三菱受配電機器 セールスとサービス

No. 92A

三菱更新用高圧真空遮断器(VCB)・真空コンタクト/コンビネーションユニット(VMC)の注意について

発行 日付	2008年4月	件名	三菱更新用高圧遮断器(VCB)・真空コンタクト/ コンビネーションユニット(VMC)の注意について	三菱電機(株)受配電システム製作所 (担当)機器営業課 (TEL)0877-24-2075 〒763-8516 香川県丸亀市蓬萊町8番地
----------	---------	----	--	--

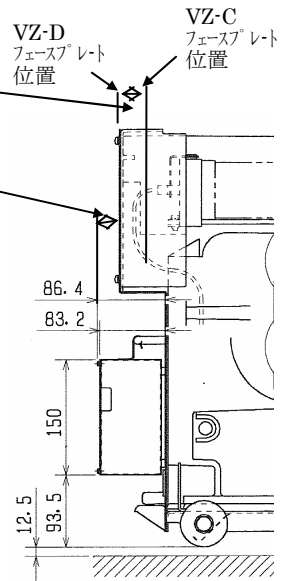
- ① **VZ-D/VZ-DCS** コンビネーションユニットはフェースプレート上部の出っ張りが **13.5mm (VZ2)、5.5mm (VZ4)** 手前に来ます。試験位置で配電盤の扉や扉に取り付けている機器に当たりませんか？
- ② 変換ケーブルの制御ボックスを VMC の取手に引っ掛けて使用する場合、変換ケーブルの制御ボックスが VMC 本体より前に飛び出します。(VZ4 の場合約 40mm VZ2 の場合約 30mm) 試験位置で配電盤の扉や扉に取り付けている機器に当たりませんか？

図 a. 延長レールを取付ける場合

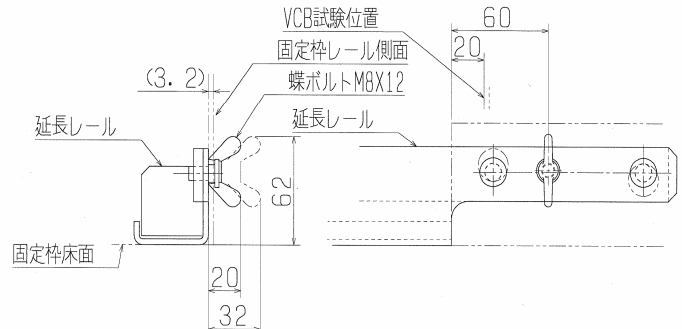
- ① VF-20DAS 形 VCB の幅は既設 VF-20A に比べ 60mm 大きいいため、VCB 本体の周りに保護板（高圧部への接近防止の為）がある場合、保護板の干渉がないかを確認ください。また、延長レールを取付ける場合には取付けるスペースを確保願います。

(図 a)

図 b. 固定枠側面の空間

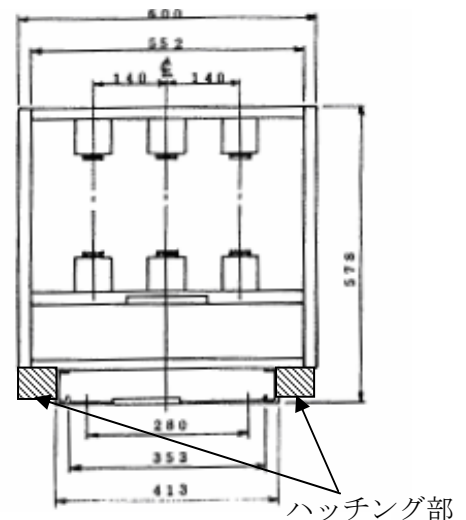
- ② VF-20DAS 固定枠の設置には幅 525mm × 奥行き 705mm が必要です。レール側面部を配線ダクトや固定金具等を利用している場合は撤去してください。

(図 b のハッチング部)
